Kaupunginosa	Kortteli	Tontti	Viranomaisen arkkitehtimerkintöjä varten	
Nokia	27	2		
Rakennustoimenpide	UUDISKOHDE		Pirustuslaji	Juoks.n:o
Rakennuskohde	As Oy Nokian Viikin Puisto Valborginkatu 3 37100 Nokia		Pirustuksen sisältö	Mittakaava
			POHJAPIIRROKSET, TALO B 1. ja 2. krs	1:100
				Rakennusosa
				Työlaji
			Suunnitteluala, työn numero ja piirustuksen numero	Muutos
			404	ARK 003

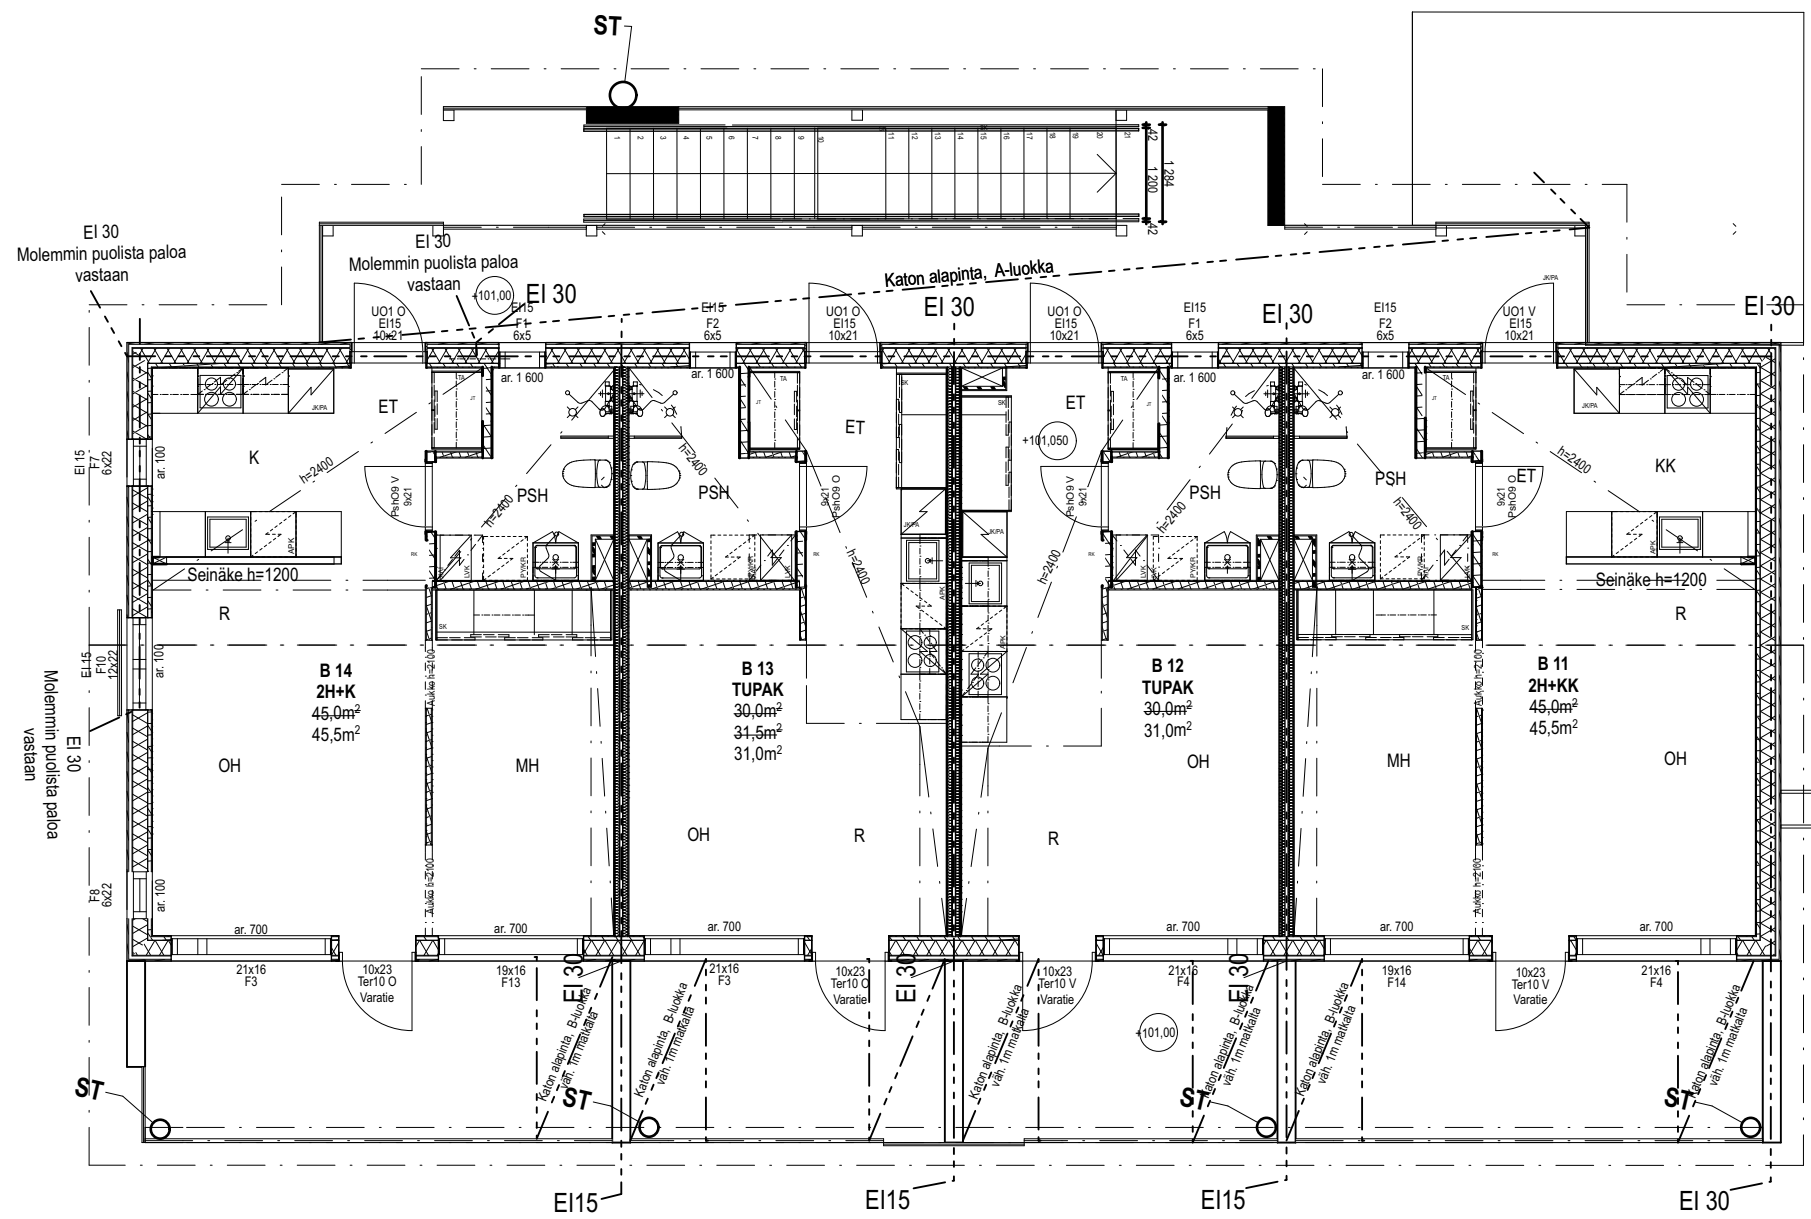
- RAKENNUSAIKAISET MUUTOKSET:**
- F 10.10.2019 Keittiösaarekkeen seinä muutettu 1200 mm korkeaksi, MH:n ja OH:n välinen aukko 2300→2100
 - E 26.9.2019 Vesikaton pääty- ja sivuräystäät pidennetty 500 mm:n

- D 17.9.2019 Terrasin etukalteet poistettu, 2 krs parvekekattojen palo-osastointi muutettu B-luokkaan UUV:n nurkkaan lisätty piliari.
45.5 m² asunnon:

- keittiön saarekkeen päätyyn lisätty hormi käyttövesiputkia varten.
- eteisen alakattoa jatkettu pesuhuoneen seinän tasoon (kantava palkki)
Seinärakenteita muutettu puurakenteiseksi (päädyt 1.krs ja huoneistonväliset seinät ja kantavia vs lisätty)
Seinärakenteita muutettu huoneistoaloja muuttanut, hormien paikat määritelty.

- C 17.6.2019 Seinäosastoiden seinän ikkunoiden paloluokat lisätty, palo-osastointit päivitetty, pihan korkoja päivitetty, sisäkäyntiin lisätty askelema

- B 18.12.2018
 - A 12.4.2018 Osastoiden seinän ikkunoiden paloluokat lisätty, palo-osastointit päivitetty, pihan korkoja päivitetty, sisäkäyntiin lisätty askelema
